BETRIFT: Seriennummernaufkleber und Zündspule
ECHO CS-2511TES, shindaiwa 251Ts

Nummer: TI_Y2018-660
Datum: 30. Nov. 2018
Änderung: 28. Feb. 2019

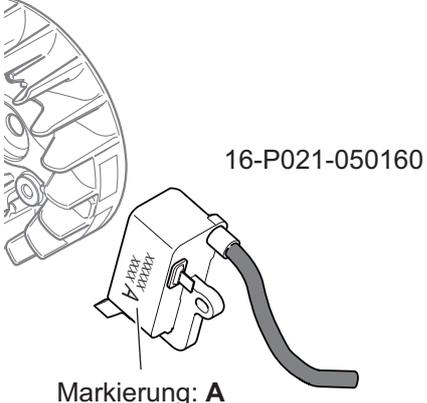
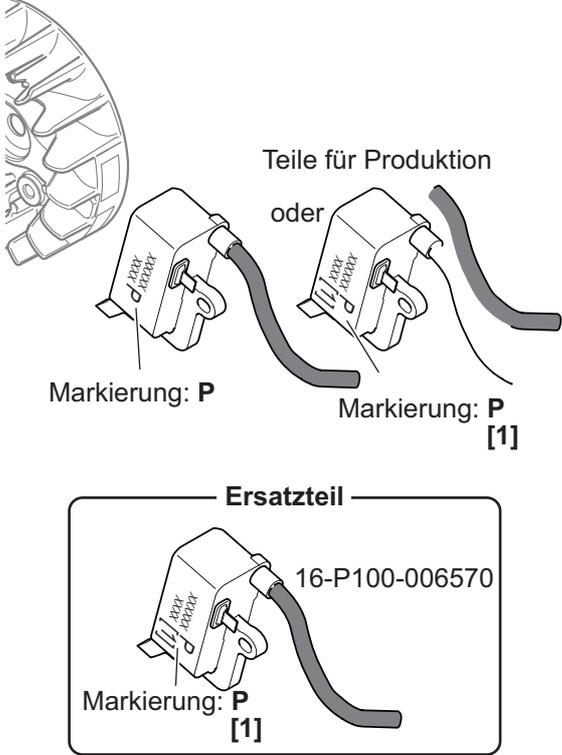
Neue Zündspule für stabileres Standgas		
CS-2511TES(37)	bis S.-Nr.: 37063060	ab S.-Nr.: 37063061
251Ts(37)	bis S.-Nr.: 37008940	ab S.-Nr.: 37008941
Seriennummer- Aufkleber	Aufkleber	Lasergraviert
	 <p>Modellname</p>	 <p>Modellname</p> <p>Markierung "P"</p>
Zündspule	 <p>16-P021-050160</p> <p>Markierung: A</p>	 <p>Teile für Produktion oder</p> <p>Markierung: P</p> <p>Markierung: P [1]</p> <p>Ersatzteil</p> <p>16-P100-006570</p> <p>Markierung: P [1]</p>
Teile vor und nach dieser Änderung sind nicht austauschbar.

Änderung der Vorgehensweise bei der Vergasereinstellung

Starten Sie den Motor ohne aktivierte Kettenbremse und berühren Sie den Gashebel nicht.

Warmlaufphase mit hohem Standgas (6.000 - 10.000* r/min) 120 Sek.

* Wenn nicht, über die H-Schraube einstellen.
